Studie „Klimawandelgerechte Gestaltung öffentlicher Räume in der Stadt Eschweiler“

Bürger*innen-Werkstatt Frankenplatz, 28.02.2024
Dokumentation

Erstellt durch

Abbildung 9: Perspektive Variante 2 (Blick aus Richtung Bushaltestelle) (ISB 2024)

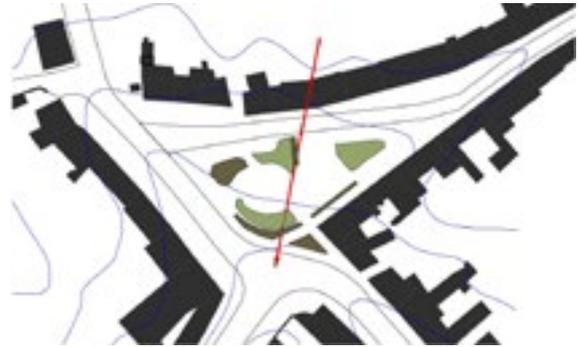
- Spielfläche integrieren.
- Wunsch: durch Bäume verschattete Sitzplätze rund um den Quartiersplatz.
- Zufahrt über den Platz soll nur für Anlieger frei sein.

Abbildung 12: Perspektive Variante 3 (Blick aus Richtung Bushaltestelle) (ISB 2024)

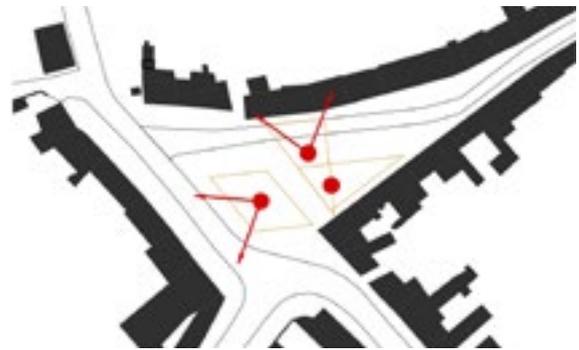
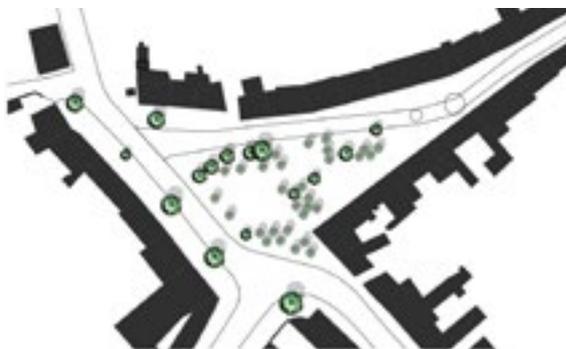
- Der Kinderspielplatz und die unterschiedlichen Nutzungen fallen positiv auf.
- Im hinteren, ruhigeren Bereich werden Sitzgelegenheiten gewünscht.
- Auf der Freifläche im Norden sowie auf der Grünfläche im Osten soll das Falschparken verhindert werden (durch Bäume, etc.).
- Die Parkplätze sollen gebündelt werden (betrifft auch Entwurf 2).
- Die Fällung zweier Bestandsbäume wird von den meisten Beteiligten negativ gesehen. Ein direkter Anwohner sprach sich hingegen für die Fällung des großen Baums in der nordöstlichen Ecke aus (Laub).
